Avis IRSN/2017-00076

Objet : EDF - REP - Centrale nucléaire de Gravelines - Réacteur n° 6 - INB 122
Modification temporaire des spécifications techniques d'exploitation dans le cadre de la réalisation de travaux sur la file n° 1 du circuit d'eau brute.

Réf. Saisine ASN - CODEP-LIL-2017-008611 du 28 février 2017

Représentation schématique de la source froide du réacteur n° 6 de Gravelines

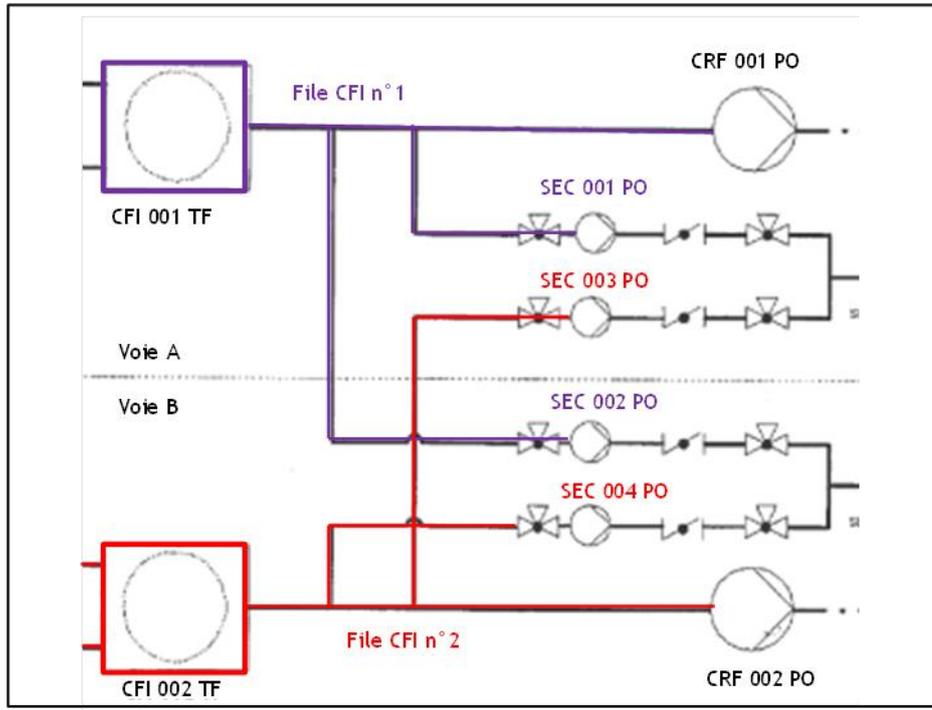
Le circuit de filtration d'eau de mer et d'aspiration du circuit SEC du site de Gravelines présente une particularité de conception par rapport aux autres sites du palier CPY. Chaque voie du circuit SEC est composée de deux pompes assurant chacune 100 % du débit requis. L'eau à l'aspiration de chacune des deux pompes SEC d'une voie provient d'un tambour filtrant CFI différent. Ainsi, un tambour filtrant CFI¹ est associé à une pompe SEC de la voie A et une pompe SEC de la voie B (cf. Figure en annexe).

La nature des travaux rend nécessaires la consignation, le batardage et la vidange de l'amenée commune à une pompe CRF et deux pompes SEC (une en voie A et une en voie B).
